改善箇所説明図 ③

不具合の内容

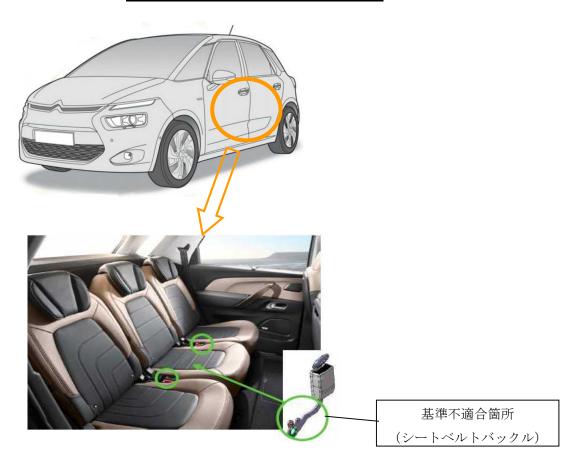
後部座席のシートベルトにおいて、シートベルトバックルを座席に固定する取付金具の製造が不適切なため、当該取付金具の強度が不足しているものがある。そのため、 急ブレーキ時または、衝突時の衝撃で取付金具が破断し、適切に乗員が拘束できず、最 悪の場合、乗員が過度の傷害を負うおそれがある。

全車両、シートベルトバックルのシリアル番号を確認し、対象のものはシートベルトバックルを良品に交換する。
